北港島綫初步規劃改善建議

(中文初版)

反對北港島換綫

(北港島綫關注行動)

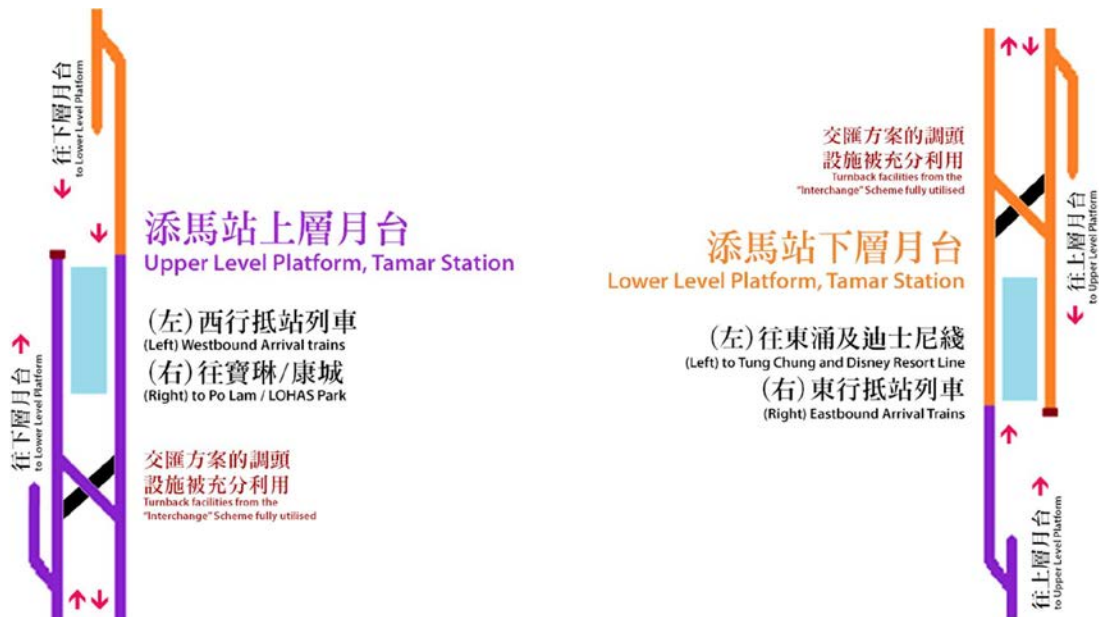
北港島綫途經港島北海旁的商業中心，此區除建有會議展覽中心和政府大樓外，均以商廈為主，發展比較單一。隨著商業區的發展，港島北的通勤需求日益龐大，然而在北港島綫建成前，只能倚靠連接現有鐵路車站的天橋網應付上下班的人流。北港島綫的車站位處這些地區中間，預料能吸引部份上班族改用，減輕天橋網的壓力。
